改善箇所説明図

基準不適合発生箇所

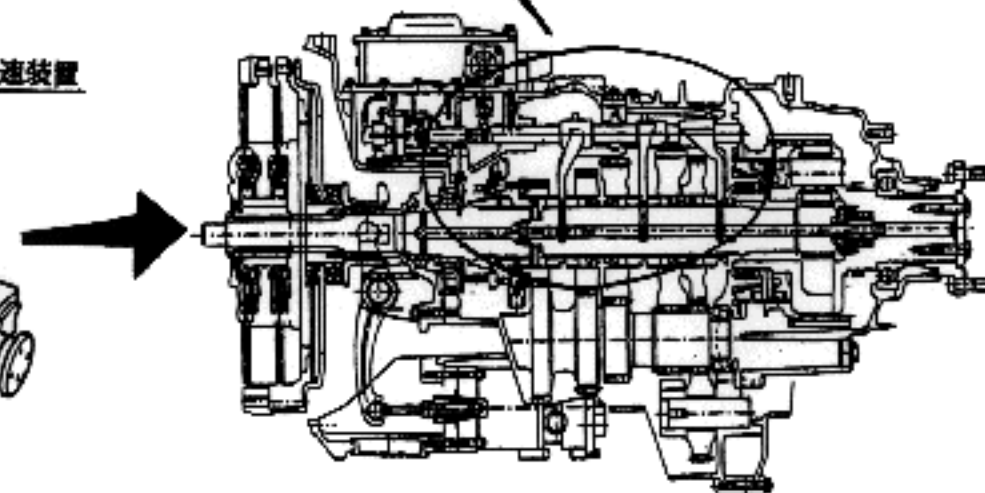
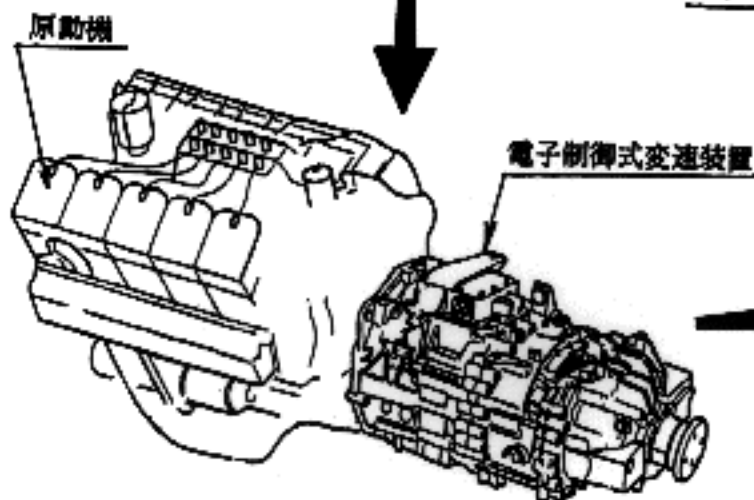
シフトフォークの製造が不適切なため、そのままの状態で使用を続けると、最悪の場合、当該シフトフォークが折損することがあり、変速操作スイッチでニュートラル位置にしても変速ギアが噛み合った状態のままとなり車両が動き出すおそれがある。

〔全車間、電子制御式変速装置を
良品と交換する。〕

識別：電子制御式変速装置の部品番号プレート
端部に白ペイントを塗布する。
